改善箇所説明図

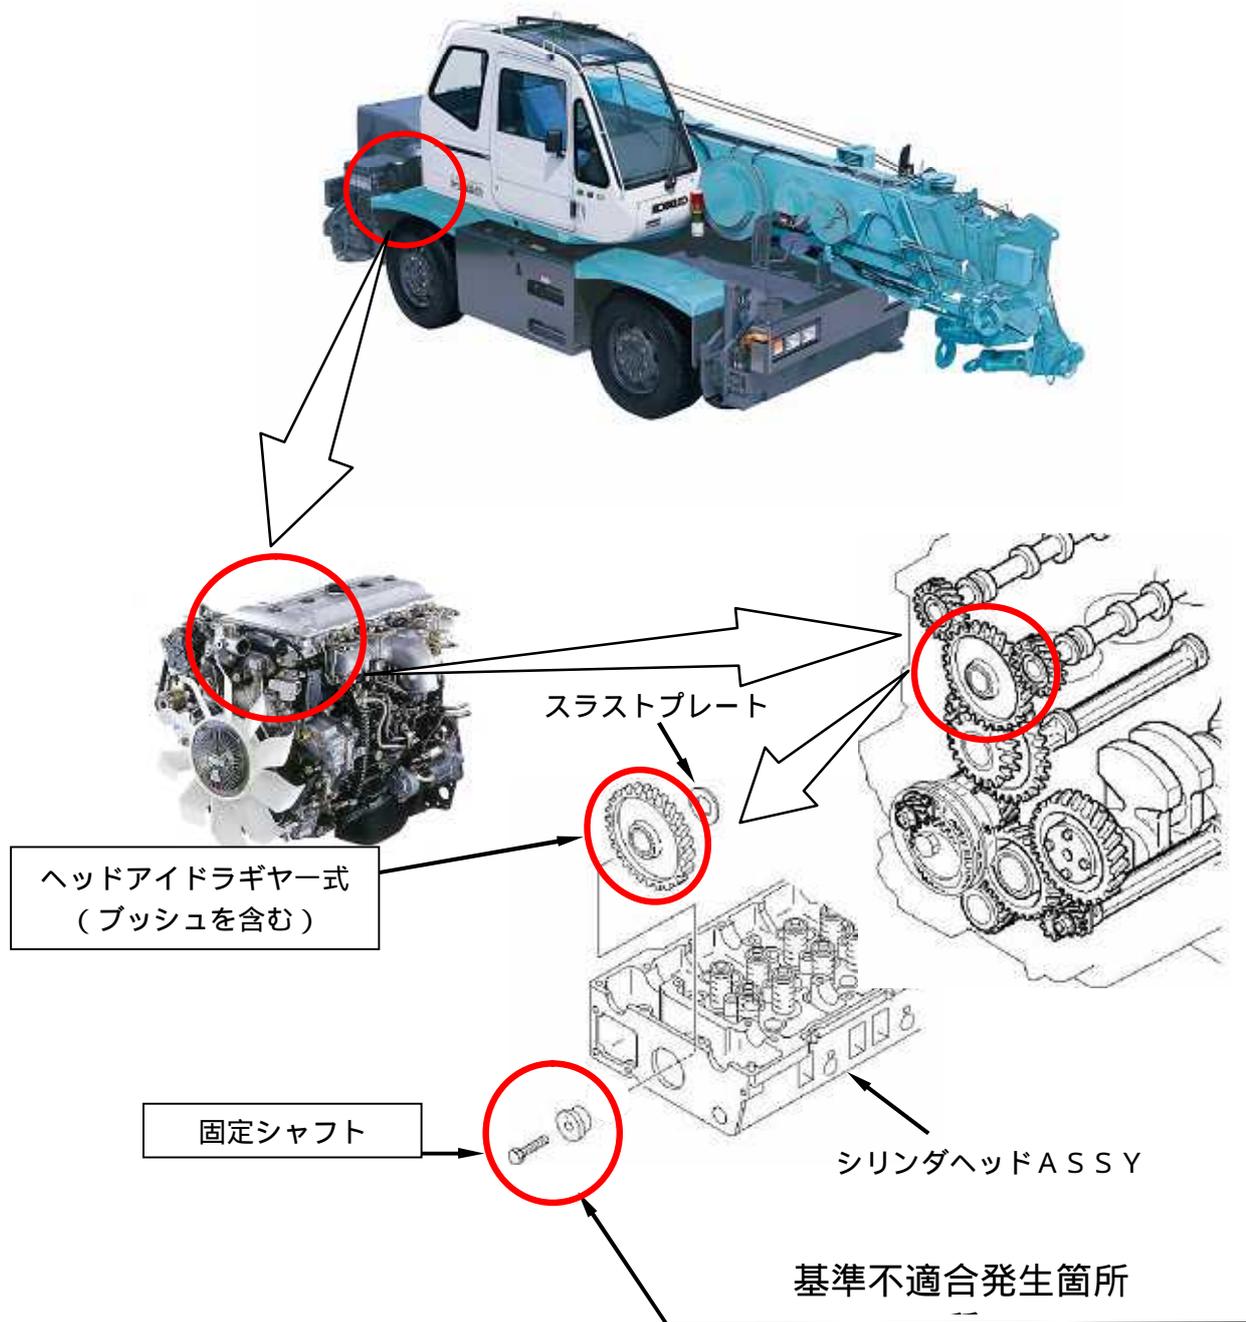
原動機のカムシャフト駆動用ヘッドアイドルギヤの固定シャフトつば部の強度に余裕がないため、劣化したエンジンオイルの使用等により、ブッシュの摩耗が早まりブッシュと固定シャフトの間にガタが生じる場合がある。そのためそのまま使用を続けると、シャフトつば部の付け根に過大な応力が発生することがあり、つば部が破損してギヤが周辺部品と干渉し、最悪の場合、当該ギヤの噛み合いが外れてエンジンが停止し、再始動不能となるおそれがある。

全車両、固定シャフトのつば部厚さを増大した対策品に交換し、アイドルギヤを新品と交換する。
